Le 17 juillet 2011

Objet : Avis sur modification trajectoires de Paris CDG

Figure 35 : Comparaison des zones concernées par au moins 30 vols par jour en dessous de 1981 mètres pour la procédure actuelle et la procédure envisagée en configuration face à l'est

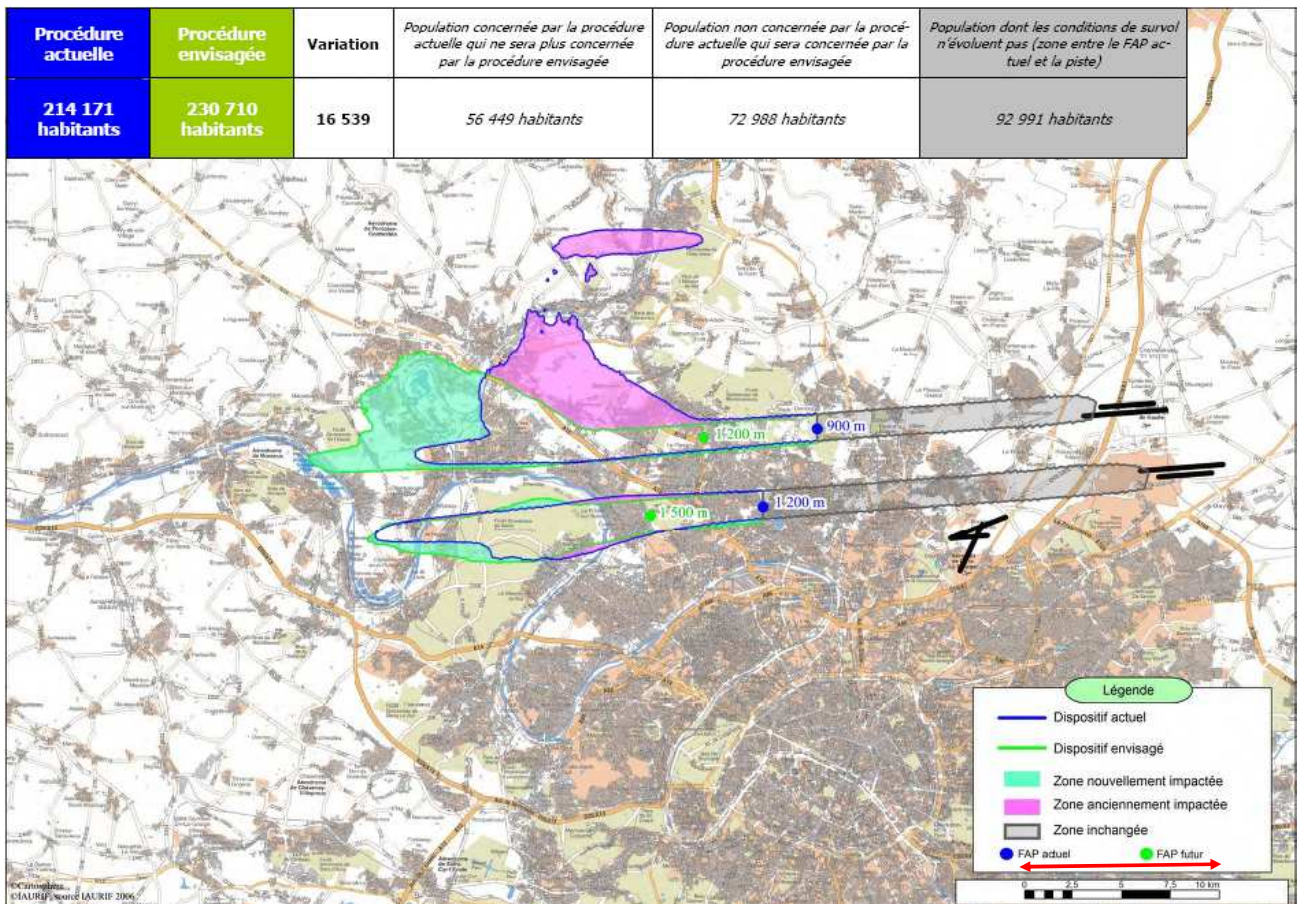
Nous notons que l'indicateur D30 indique une augmentation des populations survolées par rapport à la situation actuelle :

- plus 16 539 du fait de modification des zones survolées,
- plus 100 000 subissant une augmentation de la densité de survols,

Comparaison des zones concernées par plus de 25 événements sonores supérieurs à 65 dB en dessous de 1951 mètres pour la procédure actuelle et la procédure envisagée en configuration face à l'est

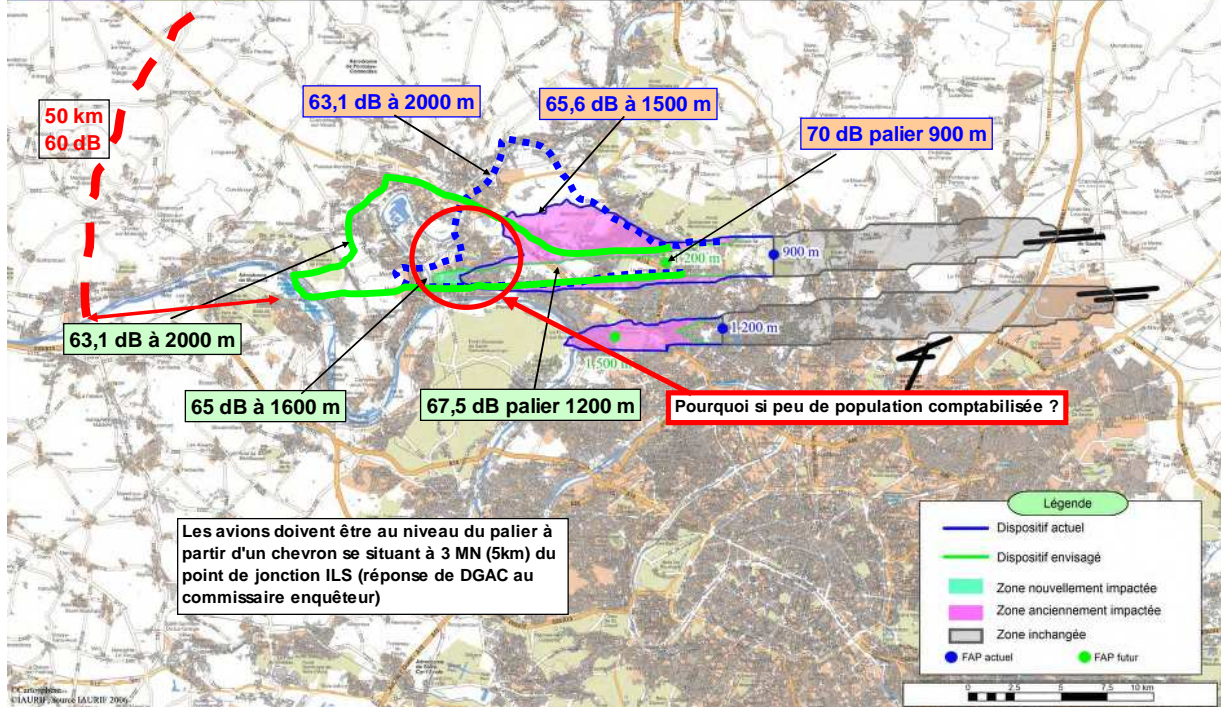
Or quand nous comparons les données chiffrées de l'étude qui indique une réduction de 76 786 ha subissant NA 65-25, aux enveloppes projetées des altitudes des avions entre 2000 m et le début du palier à 1200m (la DGAC nous indique qu'il se situe à 3MN (env 5 km) du point de jonction ILS 1200m), nous sommes étonnés du faible nombre d'habitants comptabilisés subissant plus de 65dB alors qu'à mi distance entre début de zone hauteur 1961m et le palier 1200m, soit à 1600m, le bruit calculé est déjà de 65dB !

Figure 38 : Évolution du nombre d'événements pour la zone concernée par plus de 25 événements sonores supérieurs à 65 dB en dessous de 1981 mètres pour la procédure actuelle et la procédure envisagée en configuration face à l'est.

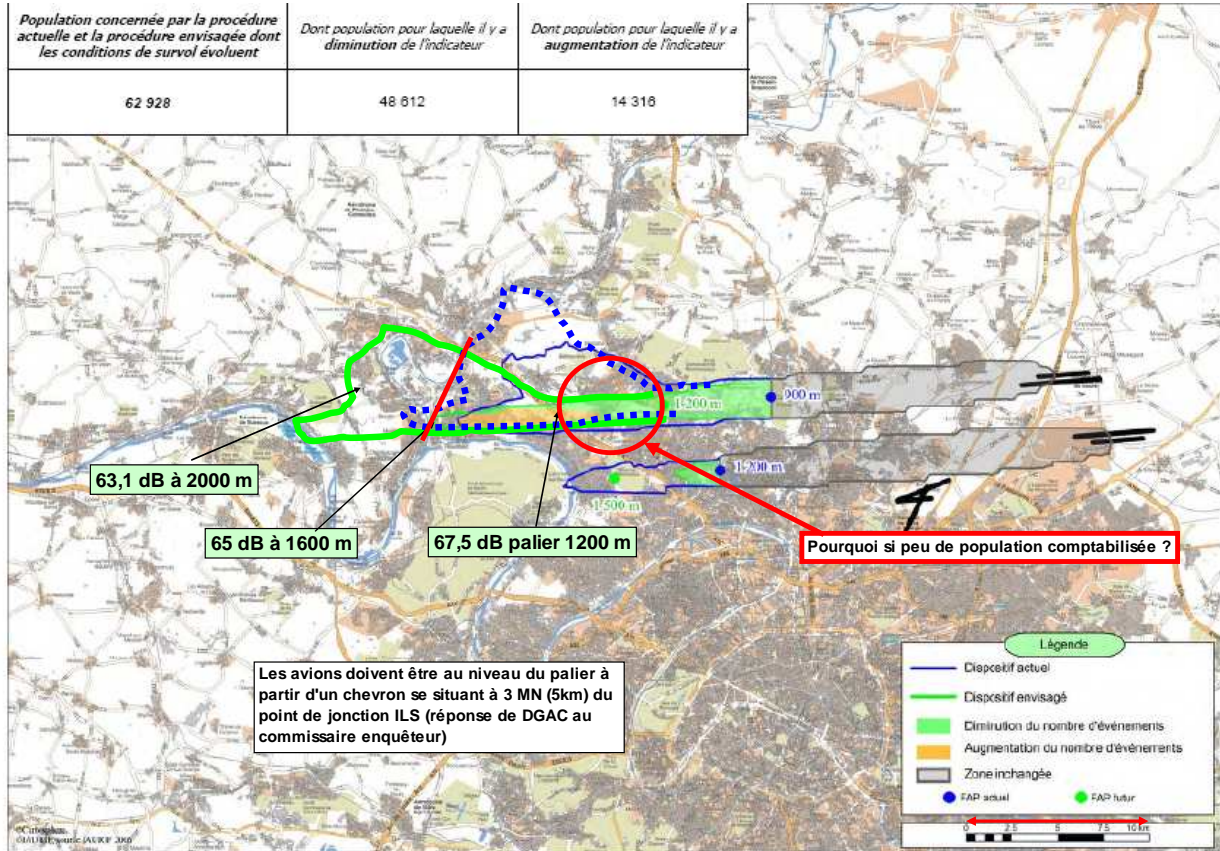
- comment explique-t-on qu'avec une **augmentation** de 100 000 ha subissant une densité de survol (D30) ont ait une si faible augmentation (de 14 300) d'habitants subissant NA 65-25 ?
- comment explique-t-on que sur le graphique (voir ci-dessous), une zone verte délimite une réduction de l'indicateur alors qu'elle est située au niveau du palier de 1200m pour lequel les avions devraient émettre à 67,5 dB ?
